**Conseil économique et social**

**Commission économique pour l'Europe****Comité des transports intérieurs****Forum mondial de l'harmonisation des  
Règlements concernant les véhicules****Groupe de travail en matière de roulement et de freinage****Quatre-vingt-unième session**Genève, 1<sup>er</sup>-5 février 2016

**Homologation de type internationale de l'ensemble  
du véhicule (IWVTA) : Règlement n° 64****Proposition d'amendement au Règlement n° 64  
(Prescriptions uniformes relatives à l'homologation  
des véhicules en ce qui concerne leur équipement  
qui peut comprendre : un équipement de secours  
à usage temporaire, des pneumatiques pour roulage  
à plat et/ou un système de roulage à plat)****Communication des experts de l'Organisation  
internationale des constructeurs d'automobiles\***

Le texte ci-après, établi par les experts de l'Organisation internationale des constructeurs d'automobiles (OICA), est fondé sur le texte actuel du Règlement n° 64 et vise à déplacer les dispositions relatives au système de surveillance de la pression des pneumatiques dans un Règlement séparé. Il annule et remplace le document ECE/TRANS/WP.29/GRRF/2015/12 et contient le texte complet du Rè

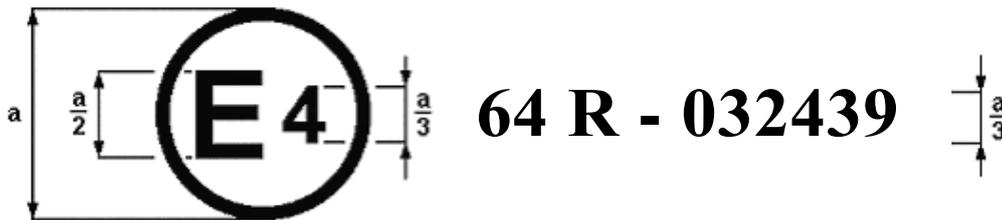
La marque d'homologation ci-dessus apposée sur un véhicule indique que le type de ce véhicule a été homologué aux Pays-Bas (E 4), en ce qui concerne l'équipement (ou les équipements) de secours à usage temporaire, en application du Règlement n° 64 et sous le numéro d'homologation 02032439. Ce numéro indique que l'homologation a été accordée conformément aux prescriptions du Règlement n° 64, y compris la série 02 03 d'amendements.

**Modèle B**

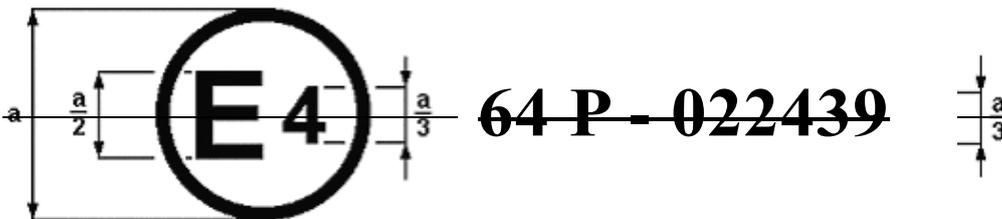
~~La marque d'homologation ci-dessus, apposée sur un véhicule, indique que le type de ce véhicule a été homologué aux Pays-Bas (E 4), en ce qui concerne l'équipement comportant un système de surveillance de la pression des pneumatiques, en application du Règlement n° 64 et sous le numéro d'homologation 022439. Ce numéro indique que l'homologation a été accordée conformément aux prescriptions du Règlement n° 64, y compris la série 02 d'amendements.~~
